**Projet intitulé : Déclaration de projet du PLU pour
l'aménagement du plateau de Saix sur
la commune de Samoëns (74)**

Avis de l'Autorité environnementale

Avis U n° 2015-002297

Ci-contre : en jaune, site retenu pour le projet de développement touristique

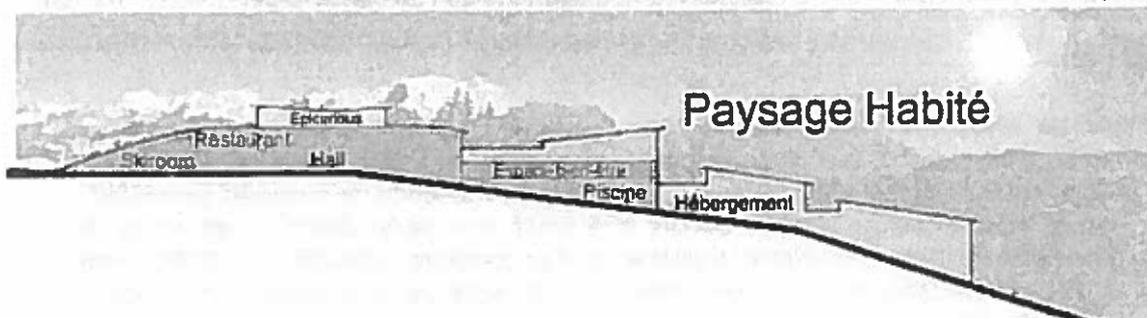
On peut regretter qu'aucune vue ne présente la perception du bâtiment principal depuis l'arrivée par le télécabine GME, alors que ce point de vue est par ailleurs signalé comme sensible et que le GME est destiné à être un des points d'arrivée au plateau.

Quelques éléments complémentaires ont été apportés sur le secteur de chalets, en termes d'accès. Cette zone reste cependant le point faible du dossier. Le projet ne semble pas finalisé et, en l'état, paraît en contradiction avec le parti affiché de bâtiments dans un alpage. Il conviendrait de démontrer la perception du bâti, dès la sortie de la forêt, pour les visiteurs montant de la vallée par la route et si ces chalets ne présenteront pas un front bâti imposant.
